ILMAILUHALLITUKSEN TIEDOTUKSIA
INFORMATION FROM THE NATIONAL BOARD OF AVIATION**MUUTOSMÄÄRÄYS
AIR WORTHINESS
DIRECTIVE**

M 585/74

585. M-määräys no. 585/74: Pilatus. Sivuperäsimen ohjainpunoksen tarkastus ja muutostyö

Koskee: Kaikkia B4-PC11 purjelentokoneita, joihin on asennettu turvavyön korvake penkin alle, mutta turvavyötä ei ole kiinnitetty.

Fig.1

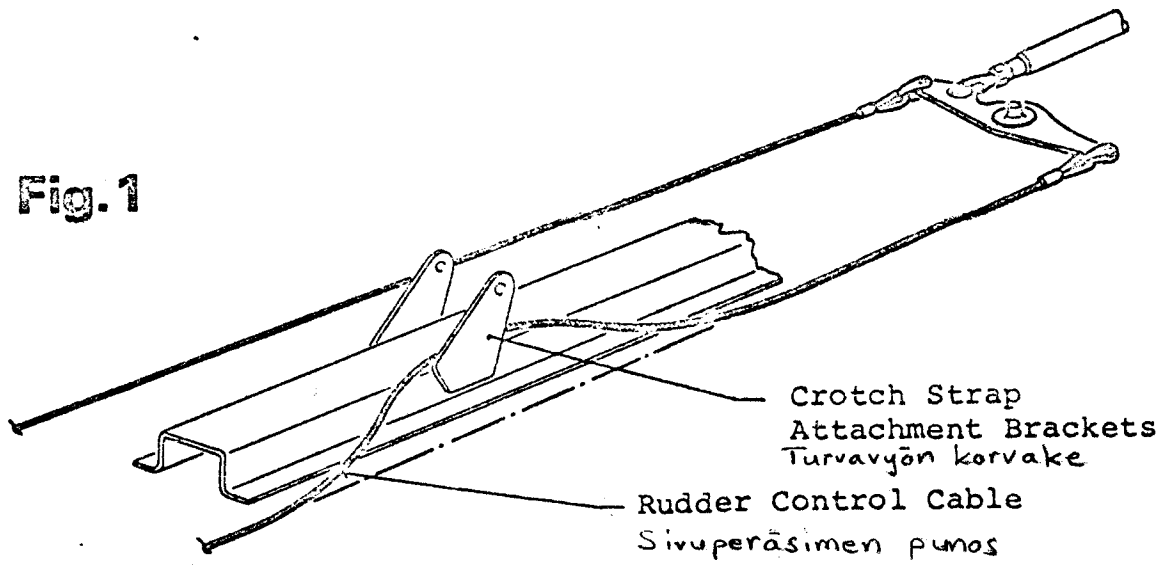
Syy: Jos turvavyötä ei ole kiinnitetty kuvassa 1 olevaan korvakeeseen, voi sivuperäsimen ohjainpunos mennä korvakkeen väärälle puolelle ja hankautua korvaketta vasten.
